WKT. 7121.198.2017

ZATWIERDZAM w całości organizację ruchu na podstawie projektu stałej organizacji ruchu na drodze powiatowej 2608S ul. Cieszyńska, Zamkowa w miejscowości Dziągiew, w związku z rozbudową drogi powiatowej nr 2608S od km4+299,40 do km 4+804,52 w ramach zadania inwestycyjnego pn.: „Przebudowa ciągu drogi powiatowej 2608S na odcinku ok. 5,9 km, od obrębu posesji nr 194 przy ul. Cieszyńskiej w Puńcowie do obrębu skrzyżowania przy Zamku w Dziągiewie” z następującymi uwagami;

ze spotkania z dnia 12.09.2017r. Komisji ds. opiniowania projektów oraz wniosków zmiany organizacji ruchu w ciągu dróg powiatowych dla zadania rozbudowa drogi powiatowej nr 2608 S od km 4+299,40 do km 4+804,52 w ramach zadania inwestycyjnego pn.: „Przebudowa ciągu drogi powiatowej 2608 S na odcinku ok. 5,9 km, od obrębu posesji nr 194 przy ul. Cieszyńskiej w Puńcowie do obrębu skrzyżowania przy Zamku w Dzięgielowie”.

temat projektu:	DOCELOWA ORGANIZACJA RUCHU
nazwa zadania:	Rozbudowa drogi powiatowej nr2608S od km 4+299,40 do km 4+804,52 w ramach zadania inwestycyjnego pn.: "Przebudowa ciągu drogi powiatowej 2608S na odcinku ok. 5,9 km, od obrębu posesji nr 194 przy ul. Cieszyńskiej w Puńcowie do

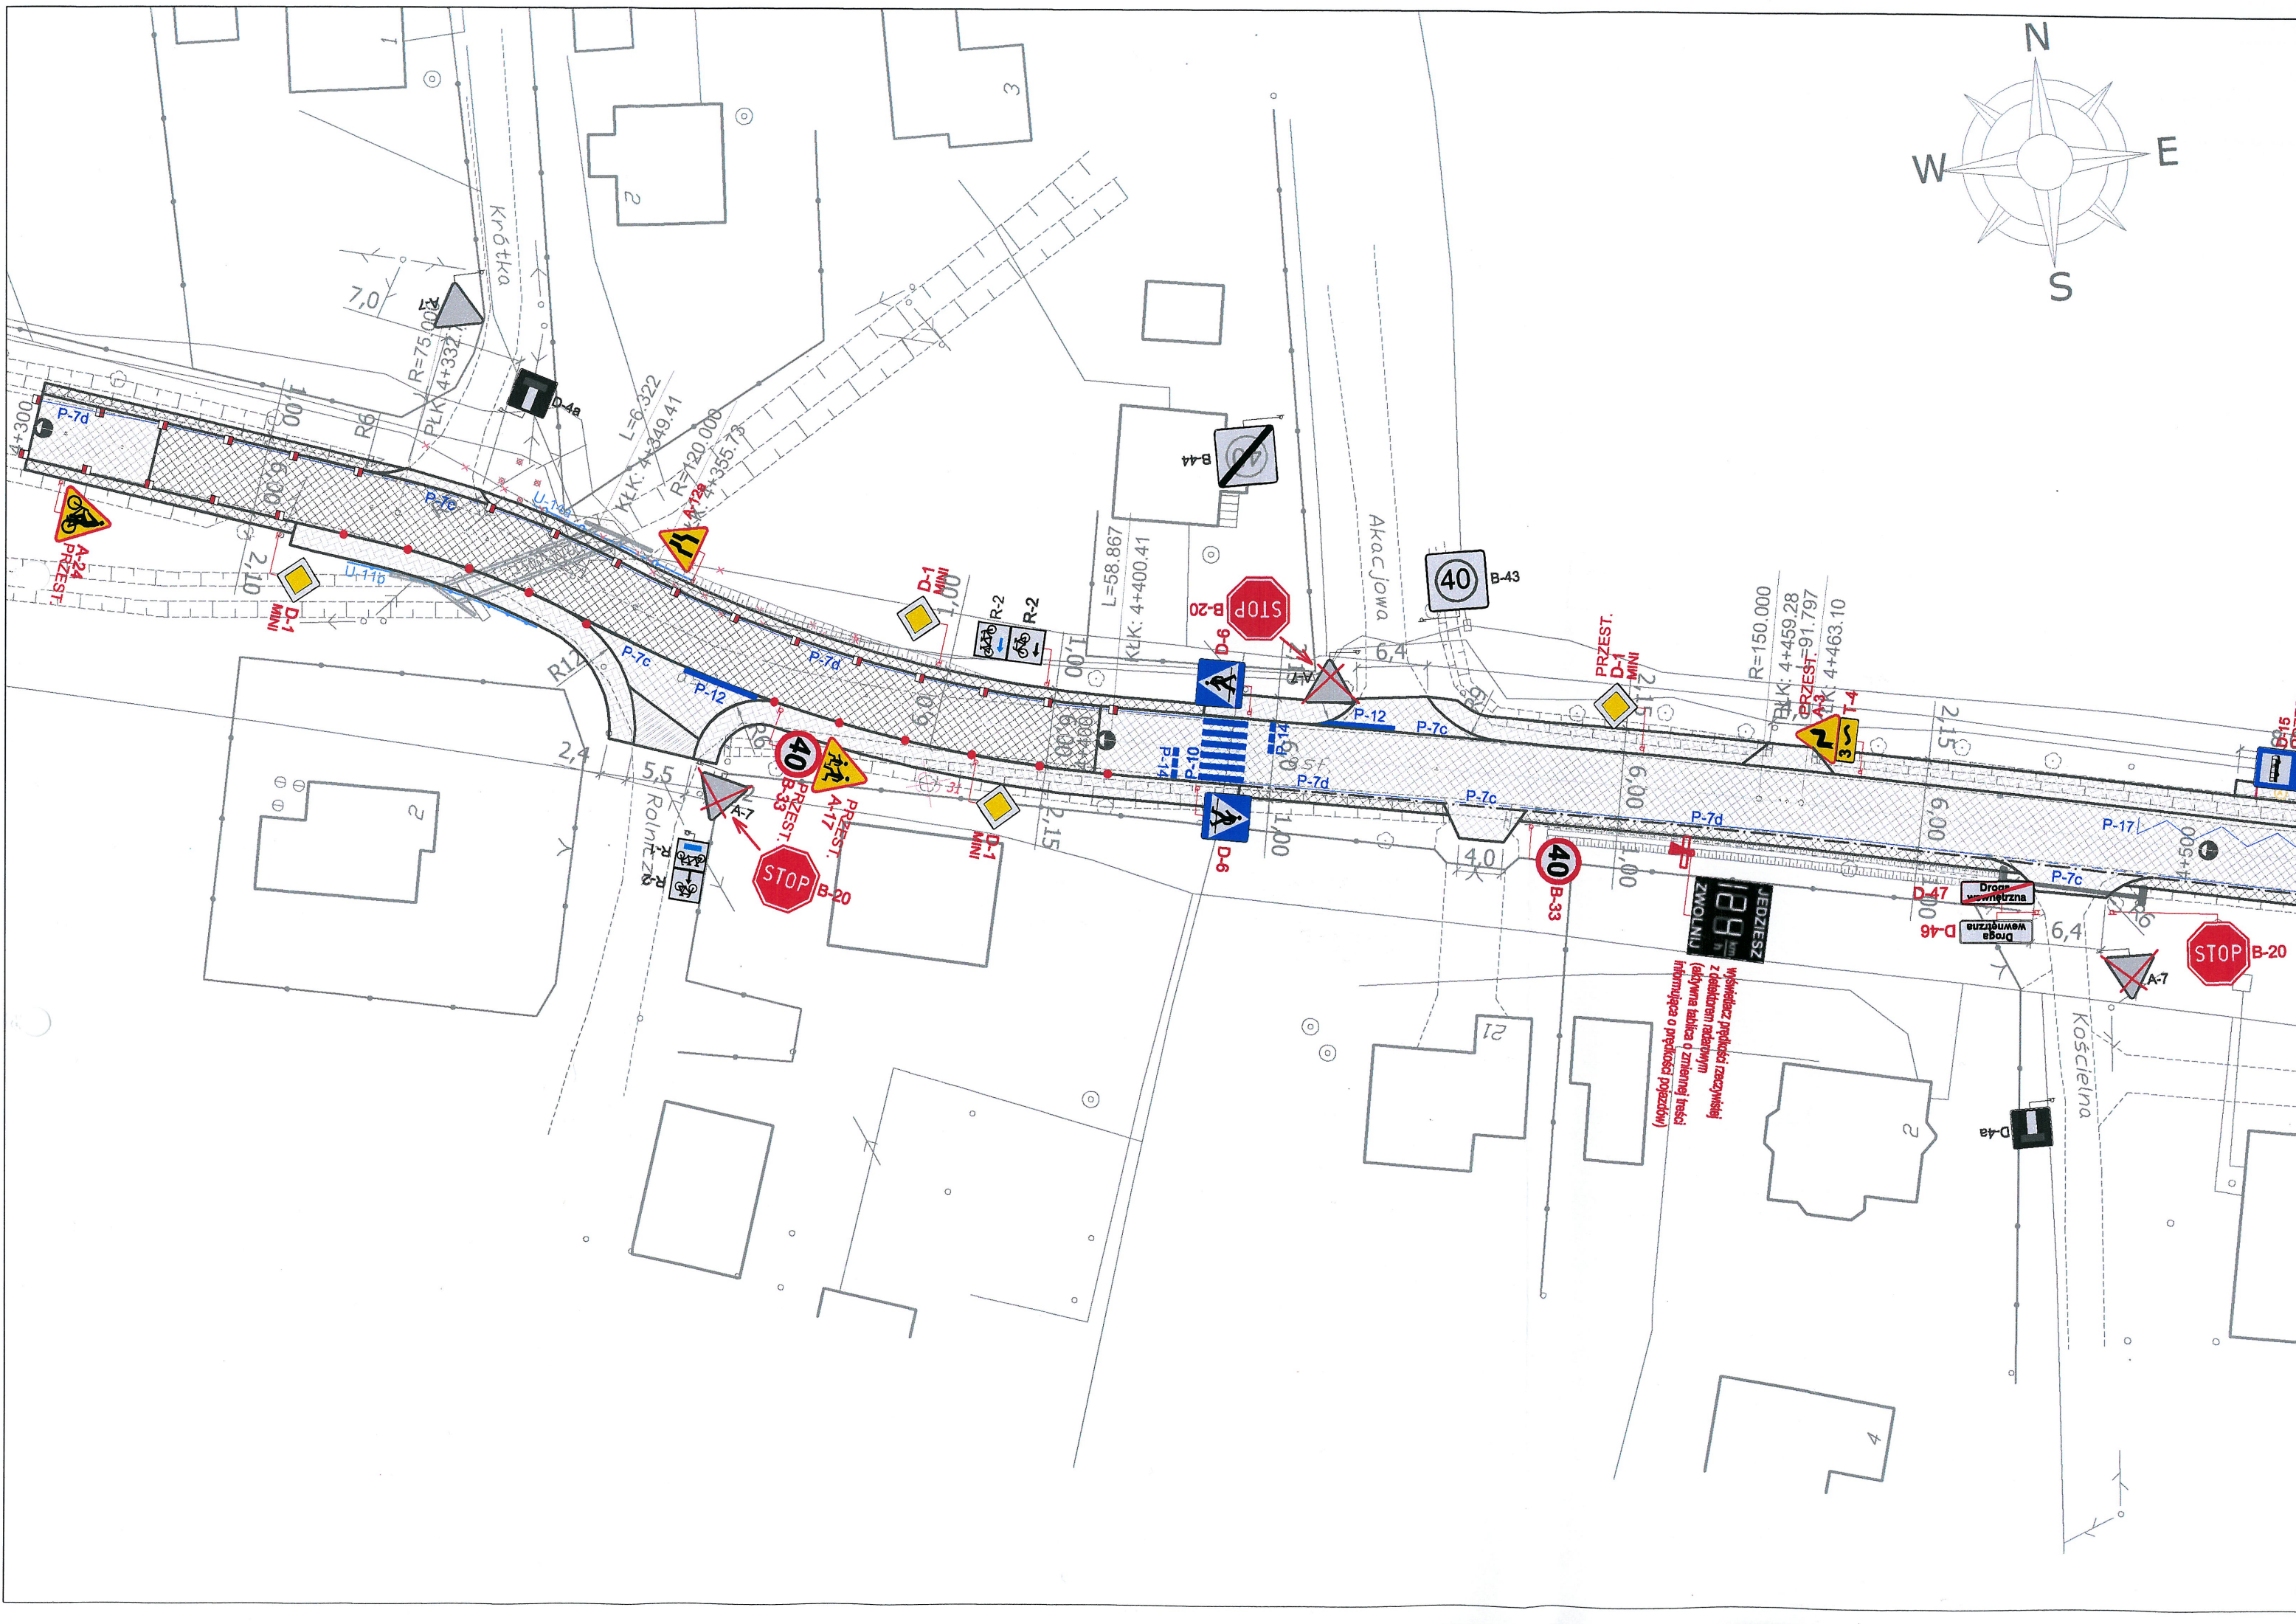
1. usunąć linie ostrzegawcze na całym odcinku objętym wnioskiem,
2. znaki świetlne zastąpić znakami B-33 (40km),
3. wprowadzić wyświetlacz prędkości rzeczywistej zasilany fotowoltaniczne za ul. Akacjową (15m za znakiem B-33) po stronie prawej oraz po stronie lewej w miejscu znaku A-17 przed skrzyżowaniem z ul. Spacerową i Lipową.
4. Przeprojektować istniejące znaki D-6 ponad przejściem dla pieszych zgodnie z przepisami – jako aktywne.

- wyznaczono nowe przejście dla pieszych znakami D-6, P-10, P-14 przy skrzyżowaniu ul. Cieszyńskiej z ul. Akacjową, ze względu na przebieg chodników;
- w obszarze szkoły podstawowej, ze względu na dojścia do szkół, wprowadzono ograniczenie prędkości do 40 km/h znakami B-33 oraz ostrzeżono za pomocą znaków A-17 o możliwości pojawienia się dzieci. Dodatkowo wprowadzono wyświetlacze prędkości rzeczywistej (aktywne tablice o zmiennej treści informujące o prędkości pojazdów) z detektorami radarowymi, o zasilaniu fotowoltanicznym;

- pojedyncze sygnały ostrzegawcze połączone ze znakami D-6, zainstalowane ponad przejściem dla pieszych przy szkole, zastąpiono sygnalizacją ostrzegawczą (podwójnymi sygnałami ostrzegawczymi migającymi naprzemiennie) połączoną ze znakami D-6, również zainstalowaną ponad przejściem;
